STOWARZYSZENIE NA RZECZ
OCHRONY ŚRODOWISKA "NATURA"
GMINY WIERZCHOWO
78-530 Wierzchowo, tel 094 36 19 587
NIP 2530183750, REG 320002497

Dot.: Pisma Wójta Gminy z dnia 07.07.2014 r. OŚ.6220.11.42.2012 w sprawie prowadzonego postępowania administracyjnego wszczętego na wniosek Sp.z.o.o „Dudek&Kostek” o wydanie decyzji środowiskowej na przetwarzanie zużytych opon samochodowych na Dz.nr.854/7 i 854/8 obręb Wierzchowo oraz analizy opracowanego raportu o oddziaływaniu przedsięwzięcia na środowisko.

Położenie GZWP nr 125 w zasięgu Nadleśnictwa Złocieniec
 (Źródło: www.wios.szczecin)

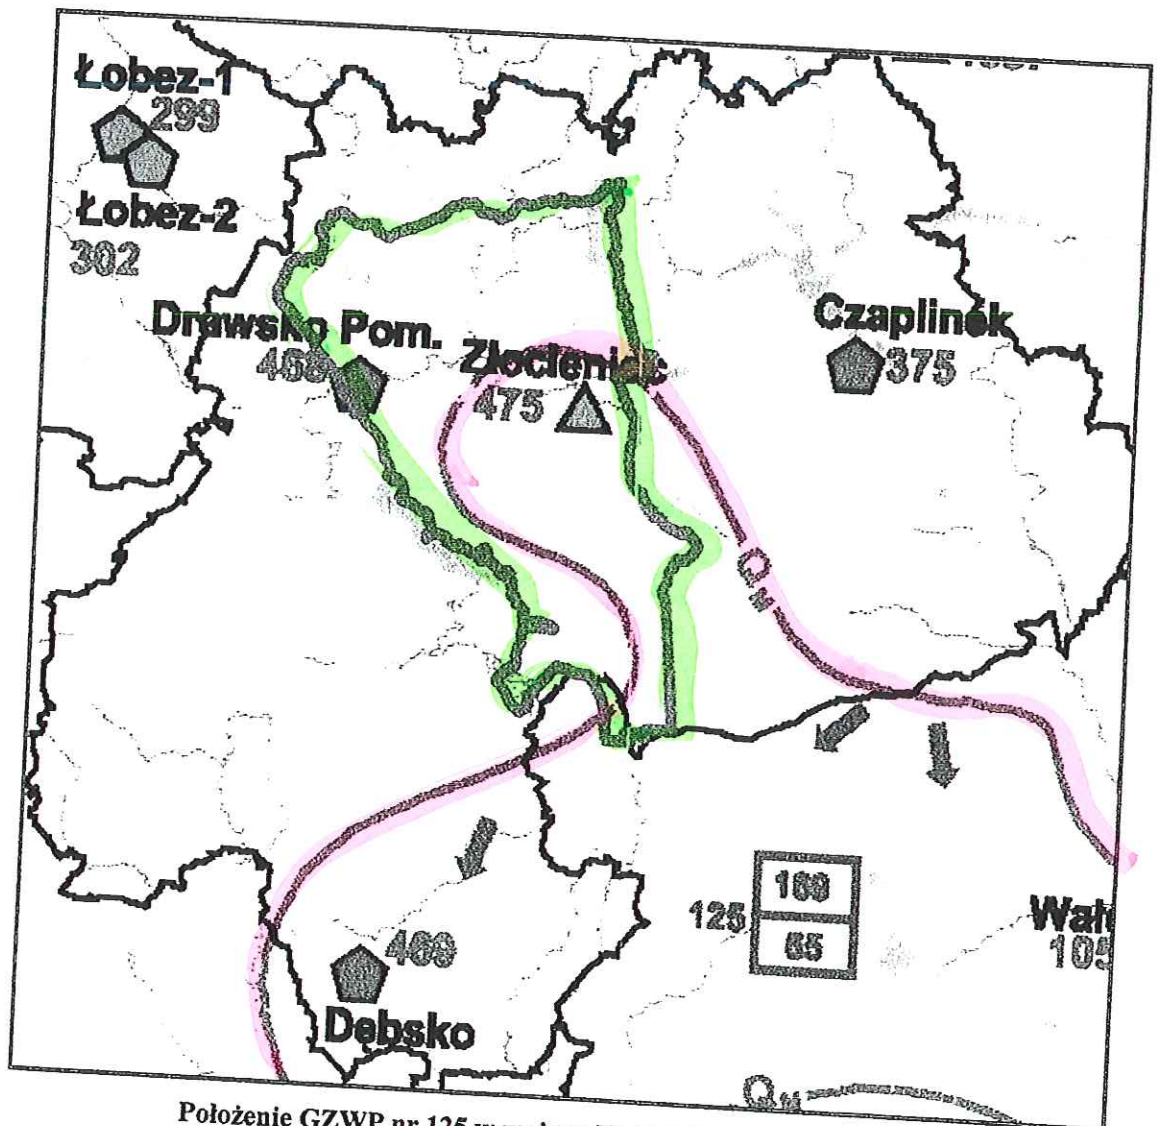
Opracowany Raport Oddziaływania na Środowisko autorstwa mgr inż. Piotra Kubiak z Zrzeszenia Ekspertów Ekologii w Katowicach, nie odnosi się do najważniejszych elementów przyrodniczych znajdujących się w strefie oddziaływania przedsięwzięcia. Teren PKP w tym Dz.nr.854/7 i 854/8 znajdują się na obszarze Głównego Zbiornika Wód Podziemnych o nazwie „Zbiornik między morenowy” (GZWP nr. 125).

- zachodnio-północna granica zbiornika przebiega po linii Złoceniec-Suliszewo-Linowno-Stawno-Żabinek-Żeńsko
- północno-wschodnia granica zbiornika przebiega przez Siemczyno-Cieszyno-Dołgie i dalej w kierunku Wałcza - Gmina Wierzchowo znajduje się w zasięgu tego zbiornika.

Reasumując powyższe Stowarzyszenie „Natura” uważa, że sama ocena prawidłowości opracowania raportu jest niewystarczająca, właściwszym była by ocena zagrożeń ze strony planowanej inwestycji dla środowiska przyrodniczego, zdrowia i życia ludzi tj. zapylenia powietrza i możliwości skażenia wód podziemnych zbiornika wodnego nr 125.
